Fra: Ingvild Sjøbakk
Sendt: fredag 18. september 2020 08:13
Til: Olaf Rovik
Kopi: Tone Hammer; Aleksander Kamperud
Emne: SV: Avklaring vedr gravminne Krokavegen i Åfjord

Emne: Avklaring vedr gravminne Krokavegen i Åfjord

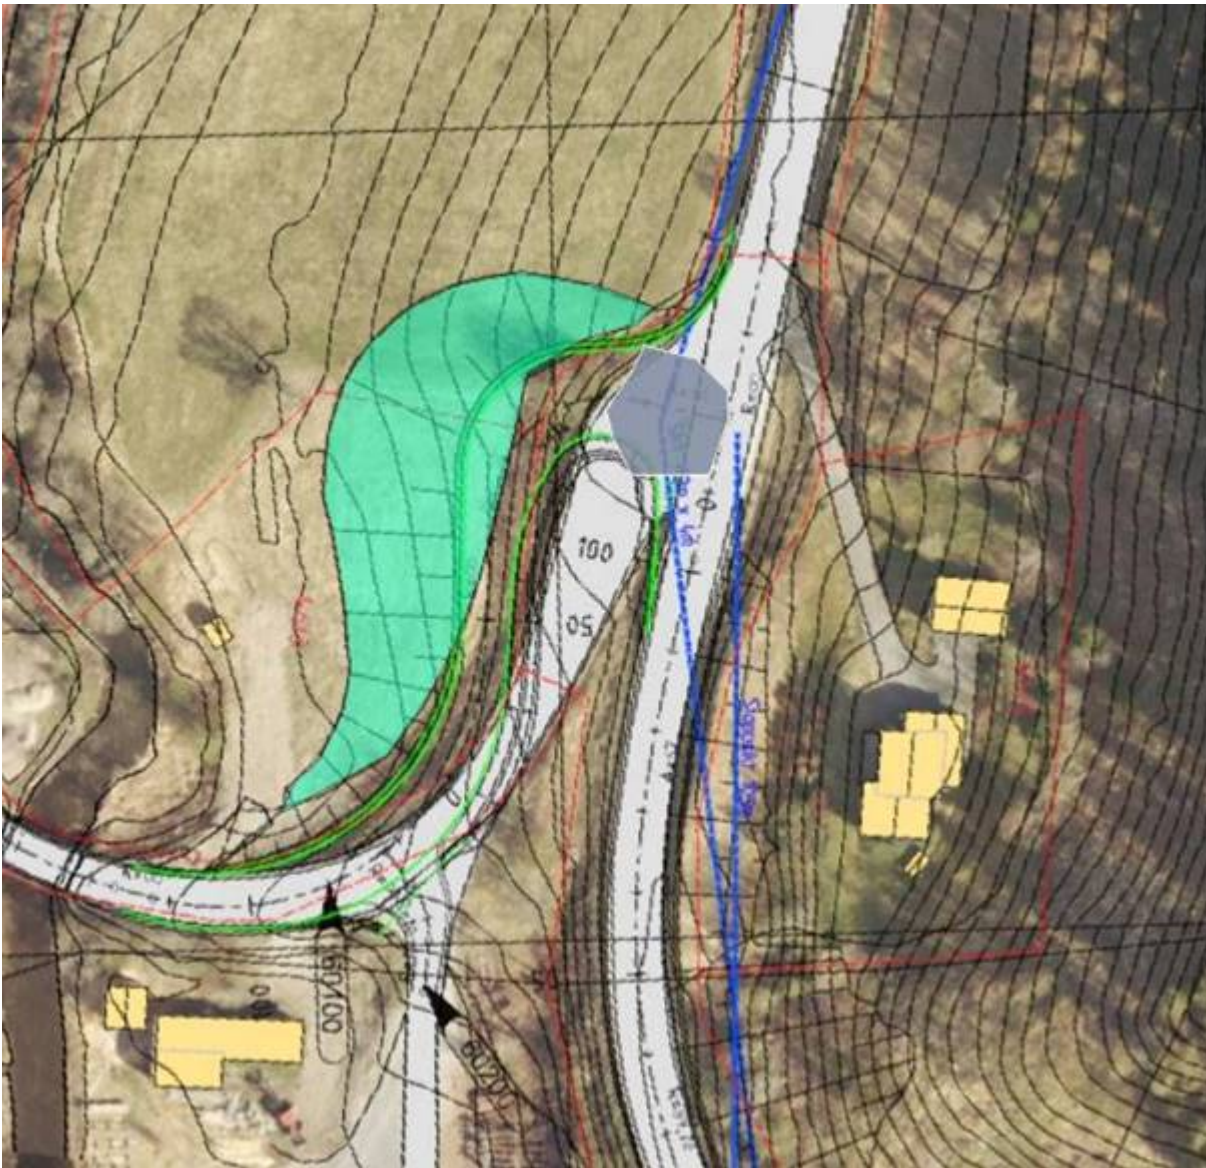
Jeg fikk denne saken oversendt av Eirik Solheim. Forstår jeg det slik at den lysegrønne streken blir ny veglinje, og de sorte markeringene utenfor den igjen er skjæring?

Selve kulturminnet som ligger midt i krysset er fjernet, men om det skal gjøres inngrep i dyrkamarka vest for krysset så kan det hende vi ønsker å gjøre en arkeologisk undersøkelse innenfor det grønne området markert på vedlagte kart. Dette fordi selve geometrien på kulturminnet i krysset er unøyaktig, og fordi det ofte finnes spor av annen fortidig aktivitet ved gravfelt.

Det er i så fall snakk om en maskinell søkesjaktning. På flyfoto kan det se ut som det er pløyd ganske hardt i deler av området så det ikke sikkert det vil være aktuelt å undersøke hele det grønne. Jeg kunne tenkt meg å diskutere denne saken med faggruppen min, vi skal ha møte på førstkommende mandag.

Etter å ha sett på de nye kartene er det to områder som kan være aktuelle å undersøke; en liten del av området øst for vegen, og området vest for vegen som jeg antydte ved forrige epost. Se vedlagt kartutsnitt. Røde markeringer er område aktuelt for sjakting. Den røde markeringen vest for vegen ble litt utydelig, men den følger plangrensen, den mindre markeringen i midten er forrige oversendte område.

Hei
Takk for positiv tilbakemelding vedr kulturminne.
Siktutbedring og kryssutbedring berører ett større område en vits på kartutsnittet under så jeg legger med ett grunnervervskart som viser summen av inngrep.
Håper det ikke forverrer situasjonen.
Hvis det blir vurdert behov for sjakting kan vi stille med gravemaskin på kort varsel.
Rødt område på kart er omfanget av planlagt inngrep, grønt område er anleggsbelte.
Tiltak innenfor anleggsbelte kan begrenses på enkelte områder hvis nødvendig.
Ta gjerne kontakt for og diskutere detaljene i prosjektet.
